OPÉRATIONS PRÉSENTÉES

RÉNOVATION D'UN GROUPE SCOLAIRE - LES ÉCUREUILS -

CONSTRUCTION EXTENAT - LYCÉE AMIRAL RONARC'H -

UNE ÉVALUATION PAR SES PAIRS

Groupe scolaire Les Écureuils Kergrist-Moëlou (22)

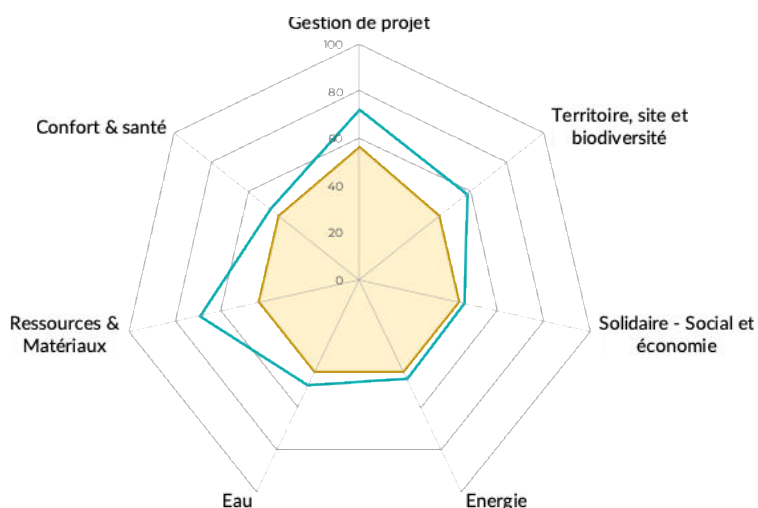
COHÉRENCE DURABLE – 11,6/15 POINTS

Points forts du projet	Points de vigilance et d'amélioration
- Utilisation de matériaux biosourcés et de la terre crue (ressource à < 20 km) - Mutualisation des espaces (bibliothèque, salle de motricité) avec les habitants et intégration de la biodiversité comme outil d'apprentissage (noues, école dehors). - Frugalité : Conservation maximale de la structure existante pour limiter le coût carbone et financier.	- Le plancher bas non isolé (pour raisons budgétaires) reste le maillon faible de l'enveloppe thermique et du confort hivernal. - Contrainte sanitaire (Radon) : La forte présence de radon impose une ventilation mécanique permanente et surdimensionnée, générant des coûts de maintenance et de l'énergie grise.

Quelle a été la relation avec les Architectes des Bâtiments de France (ABF) ?

Comment gérer la classe pendant les travaux ?

Comment les enfants et les parents sont-ils impliqués ?

Comment une petite commune peut-elle gérer une chaudière biomasse sans compétence interne ?

Le code de la commande publique n'est-il pas un obstacle pour ce montage atypique ?

Pourquoi garder des faux plafonds dans les classes et de la grande hauteur en salle de motricité ?

Les enduits ciment existants ne risquent-ils pas de piéger l'humidité dans les murs isolés par l'intérieur ?

Pourquoi ne pas avoir installé de membrane anti-radon et d'étanchéité au sol ?

La surpression sera-t-elle efficace malgré les fissures potentielles du sol ?

Très proactive. Les élus les ont rencontrés avant même de choisir les architectes. Cela a permis d'écarter les solutions incompatibles (isolation par l'extérieur, panneaux solaires visibles) et de valider une extension légère (la coursive) qui respecte la façade historique.

Le relogement en Algeco ou dans la salle des fêtes est à l'étude. La commune est prête à assumer ce coût logistique pour garantir la réalisation de la rénovation.

Le projet est participatif de la conception à la réalisation. Des ateliers sont prévus pour la construction du mur en terre crue et les aménagements de la cour.

Par l'achat de "chaleur clé en main". La commune passe un contrat avec une SCIC locale qui s'occupe de tout : fourniture de pellets (produits à 9 km), entretien et maintenance. La mairie ne gère que la distribution de chaleur à partir de l'échangeur.

C'est un risque (peu de répondants possibles), mais la commune joue le jeu de l'appel d'offres. L'objectif est de favoriser une filière ultra-locale (agriculteurs et élus du territoire) tout en respectant le cadre légal.

Pour optimiser le volume à chauffer dans les salles de classe tout en offrant un espace "grand volume" pour les activités sportives et les usages mutualisés (yoga, réunions), agissant comme un préau couvert.

C'est un risque identifié. Le piquetage des enduits ciment est pour l'instant une option budgétaire. Cependant, le passage d'un bâtiment non ventilé à un bâtiment ventilé mécaniquement devrait grandement améliorer la pérennité des murs.

Les fondations sont très peu profondes (30 cm). Installer une membrane aurait nécessité de décaisser, de couler une dalle béton massive et d'exploser le budget. L'équipe a choisi de traiter le risque par une ventilation en surpression, jugée plus cohérente techniquement et économiquement pour ce bâti ancien.

C'est un point de vigilance. Des tests d'étanchéité à l'air et une campagne de mesure (déjà commencée) sont prévus pour ajuster les débits de ventilation. À noter que les taux de radon mesurés l'ont été "école fermée", soit dans les pires conditions possibles.

Externat Lycée Amiral Ronarc'h Brest (29)

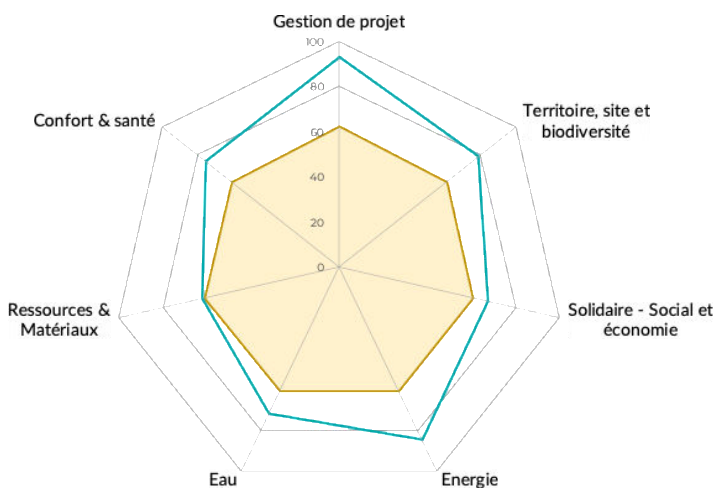
Points forts du projet

- Conception bioclimatique et Low-Tech : Ventilation naturelle avec système de « voyants » pédagogiques pour les professeurs – Utilisation d'un mur trombe en terre crue
- Matériaux biosourcés MOB paille
- Intégration du réemploi dès la phase concours

Points de vigilance et d'amélioration

- Travaux en site occupé
- Appropriation des systèmes (ventilation) par les usagers

Comment le réemploi est-il intégré alors que la déconstruction de l'ancienne aile a lieu après la construction de la nouvelle ?

Comment les utilisateurs ont-ils été impliqués dans un programme qui date de 2018 ?

Le bâtiment sera-t-il un support pour les élèves ?

Comment s'articule concrètement le passage de la double-flux à la ventilation naturelle ?

Quid de la ventilation nocturne pour le rafraîchissement d'été ?

Pourquoi avoir privilégié la biomasse plutôt que le solaire thermique pour l'eau chaude ?

Comment est gérée la liaison technique entre la structure béton et les façades bois ?

Pourquoi avoir choisi la brique de terre crue (BTC) plutôt que le pisé pour le mur du hall ?

Le béton utilisé sera-t-il bas carbone ?

La paille et le bois seront-ils locaux ?

C'est une stratégie à l'échelle du territoire et de la Région Bretagne. Les matériaux issus des déconstructions actuelles sur d'autres sites alimentent ce projet, et les matériaux de l'aile démolie serviront à de futurs chantiers régionaux ou aux aménagements extérieurs (amphithéâtre de verdure, murets).

Des ateliers de "mise à jour" ont été organisés en phase conception (APS/APD) pour adapter les salles (notamment les laboratoires de SVT) aux évolutions des pratiques pédagogiques récentes.

Absolument. La visibilité des matériaux (paille, terre) et le fonctionnement de la ventilation mixte sont conçus comme des outils pédagogiques pour les filières techniques et scientifiques du lycée.

Le système repose sur le choix de l'enseignant. Une station météo analyse les conditions (pluie, vent, température). Si le voyant est vert, le professeur peut ouvrir les fenêtres. Un interrupteur manuel permet alors de couper la ventilation mécanique de la salle pour économiser l'énergie. La centrale de traitement d'air (CTA) s'adapte automatiquement à la baisse de débit global.

Le principe est prévu pour rafraîchir le bâtiment la nuit. Cela nécessite que les châssis (protégés contre l'intrusion par le bardage) restent ouverts après le départ des classes, un point de protocole qui sera intégré au livret de l'utilisateur.

Dans un lycée, les besoins en eau chaude (hors cuisine) sont très faibles. Un réseau solaire thermique aurait été complexe et peu rentable. La chaudière bois (pellets) est plus polyvalente pour couvrir 96% des besoins de chauffage du site global (lycée + restaurant).

C'est une structure mixte : le béton assure le portage et l'inertie (poteaux/poutres), tandis que les murs à ossature bois (MOB) s'y insèrent. L'étanchéité à l'air et la continuité du pare-vapeur sont assurées par un habillage intérieur spécifique au droit des jonctions.

L'avantage du pisé en termes de régulation hydrothermique n'était pas supérieur à celui de la BTC pour ce projet. La BTC permet une mise en œuvre plus simple tout en conservant une forte inertie et une excellente capacité à rayonner (effet mur Trombe).

Oui. Les entreprises sont challengées dès l'appel d'offres pour proposer des bétons décarbonés, soit en base, soit en option, selon les contraintes financières de la consultation.

La ressource paille est abondante en Bretagne (Finistère Nord), mais le défi est sa transformation industrielle. Bien que le code de la commande publique interdise d'imposer une origine géographique, un critère environnemental (20% de la note) favorisera les circuits courts et les plans de transport optimisés.
